### DODATEK Č. 3

#### ke Smlouvě o dílo

uzavřené podle ust. § 2586 a násl. zákona č. 89/2012 Sb., občanský zákoník, ve znění pozdějších předpisů  
**„Vybudování technických a přírodovědných učeben v ZŠ a ZUŠ Bezdrevská 3, České Budějovice – stavba I. + II. etapa“**

## Protokol o změně č.12

### Oprava fasády 1.NP

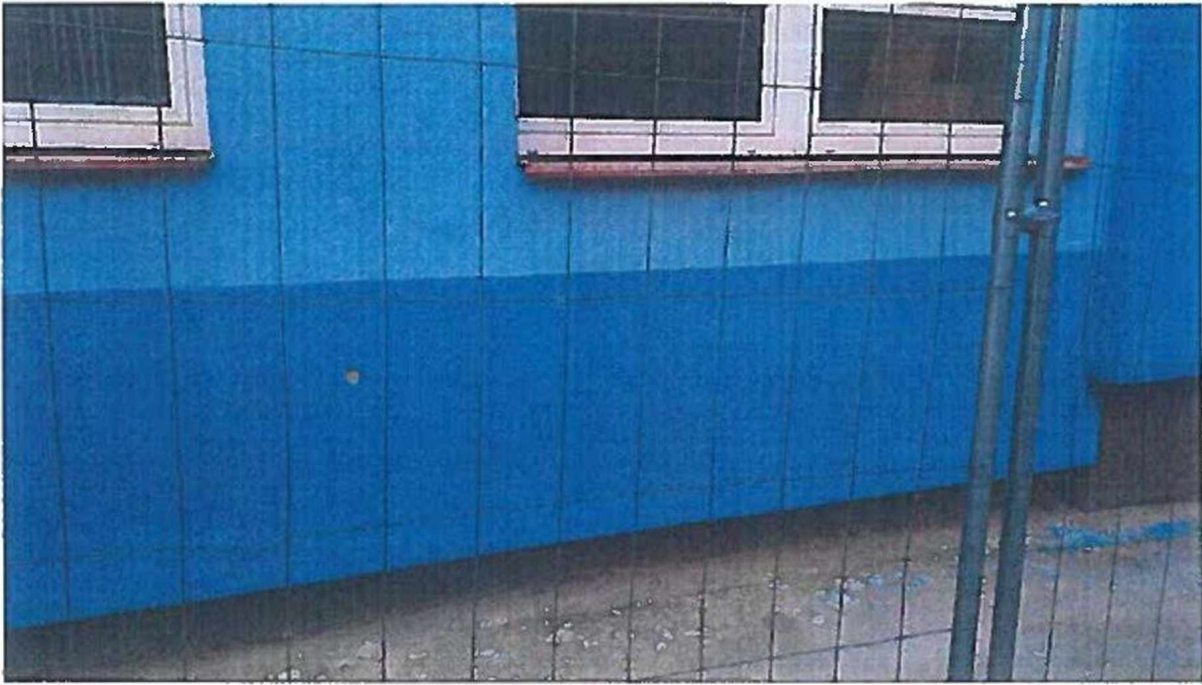
Oprava stávající fasády 1.NP – provedení lokálních oprav omítky a celoplošný nátěr, dále výměna okenních parapetů..

Stávající fasáda 1.NP vykazuje poškození od graffiti, dále lokální mechanická poškození, nesouvislé barevné plochy po předchozích nekvalitně provedených opravách přetíráním. Oplechování parapetů je značně zahýbané a nemůže plnohodnotně plnit svou funkci odvodu vody z parapetů, dále barevně nekorespondují s barevným řešením celého pavilonu. Opravou fasády 1.NP dojde ke kvalitativnímu technickému zlepšení stavu fasády a sjednocení vzhledu pavilonu s nově provedenou nástavbou.

**Protokol o změně č.14**  
**Bezpečnostní předstěny SDK**  
na akci

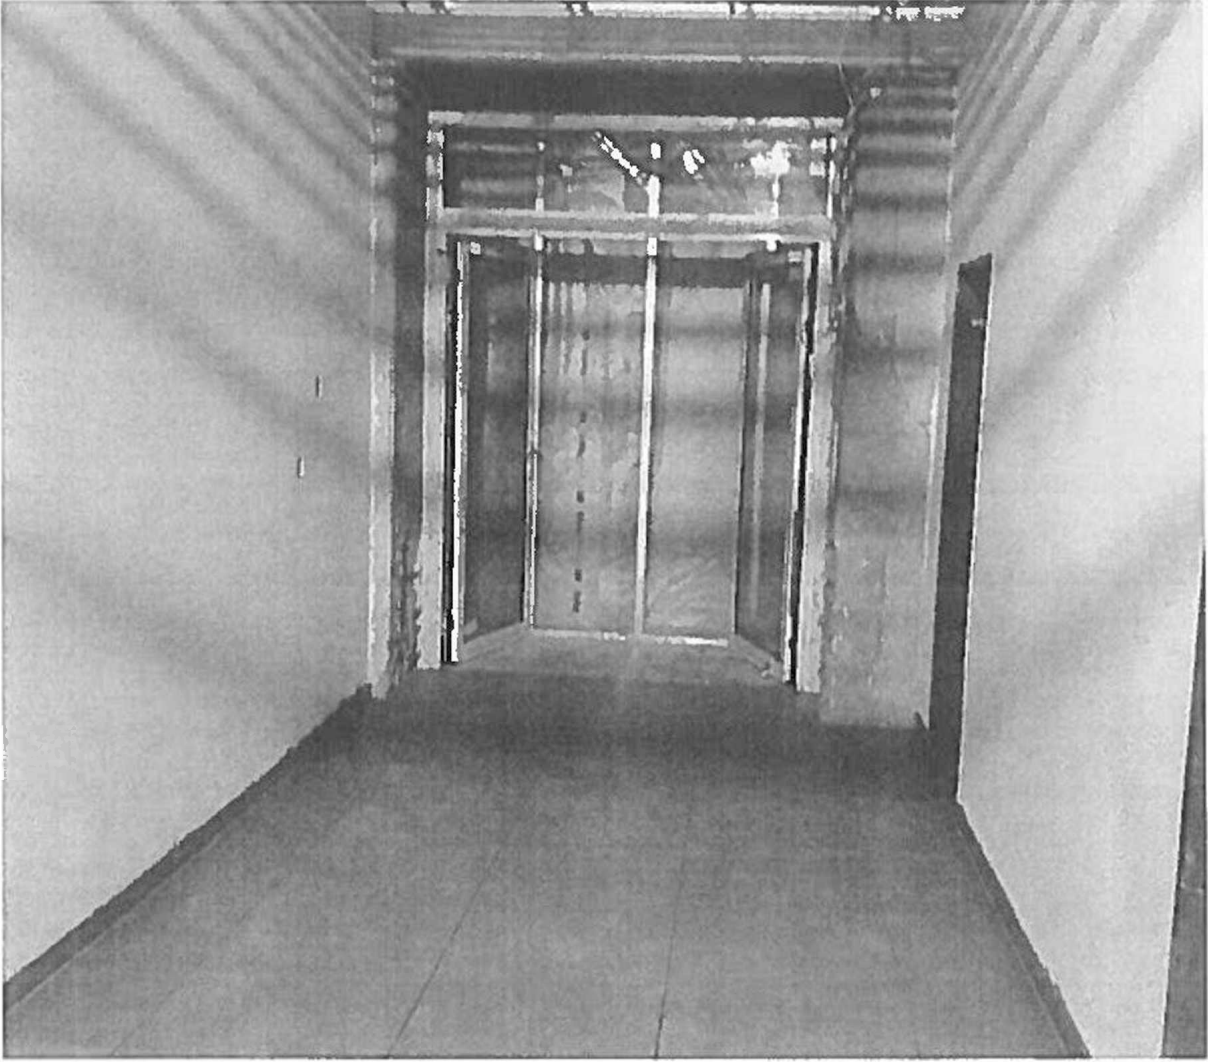
**Popis změny:**  
Předstěny ze sádkartonové konstrukce kolem nově vybouraných otvorů ve vnějším zdivu stávajícího pavilonu do výtahové šachty v 1.- 4.NP. Dále předstěna ze sádkartonové konstrukce v chodbě stávajícího pavilonu před nově vybouraným otvorem do nástavby ve 2.NP. Jedná se o dočasné konstrukce po dobu stavby.

**Důvod změny:**  
Jedná se o důsledné oddělení stávajících prostor základní školy od staveniště (propojení nově budované výtahové šachty dveřními otvory; oddělení stávající chodby sousedního pavilonu ve 2.NP v místě nově vzniklé spojovací chodby). Předstěny umožňují zachovat stávající provoz školy v těchto prostorách. Umožňují bezpečný pohyb žáků po chodbách dotčených stavbou a dále zabraňují šíření prachu a nečistot ze staveniště do prostor školy.
